Merknadsskjema detaljreguleringsplan for E6 Moelv - Roterud

PROSJEKT/PLANNAVN	Merknadsskjema detaljreguleringsplan for E6 Moelv-Roterud		
DOKUMENT ID: NV34E6MR-PLA-LST-0004	GJØVIK KOMMUNE: 05020437 – RINGSAKER KOMMUNE: 2019060936		
FAG:	Arealplanlegging		
EGENKONTROLL (EK) UTFØRT AV: ELFN	Navn/firma: COWI AS	Sign: ELFN	Dato: 21.11.2025
SIDEMANNSKONTROLL (SK) UTFØRT AV: CAFN	Navn/firma: COWI AS	Sign: CAFN	Dato: 24.11.2025
TVERRFAGLIGKONTROLL (TK) UTFØRT AV: SSFR	Navn/firma: COWI AS	Sign: SSFR	Dato: 03.12.2025
GODKJENT: ESKA	Navn/firma: COWI AS	Sign: ESKA	Dato: 07.12.2025
KONTROLL FRA NYE VEIER:	Navn:	Sign:	Dato: <xx.xx.xx>
INNSEDELSE:	Navn:	Sign:	Dato: <xx.xx.xx>
SIST REVIDERT:	Navn:	Sign:	Dato: <xx.xx.xx>

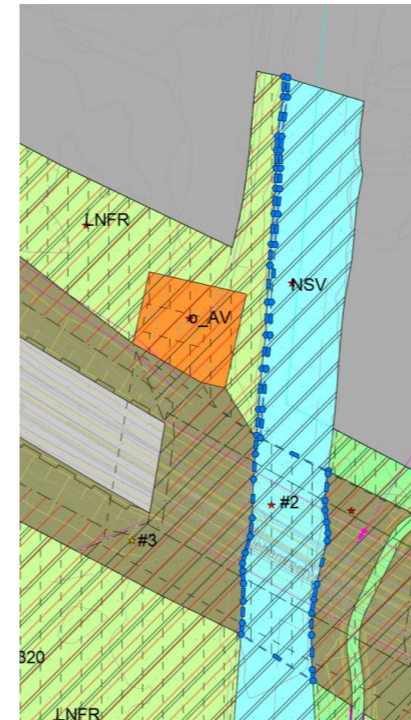
16. Det er ønskelig at det settes bestemmelse om at inngrep i kantsonen i Vismunda skal begrenses til det som er strengt tatt nødvendig.

16. Tatt til orientering. I bestemmelsene står det følgende under 2.1.2: «Det skal reetableres kantvegetasjon mellom veikropp og Mjøsa. Inngrep i eksisterende gruntvansområder skal begrenses.»

I området merket i blått i utsnittet under er det regulert anleggsbelte ned til Vismunda. Dette området vil være nødvendig i forbindelse med byggingen av brua over E6, samt oppføringen av flommuren på nordvestsiden av brua. Langs resten av Vismunda er det avsatt en buffersone på 1 meter langs elvebredden hvor det ikke tillates inngrep.
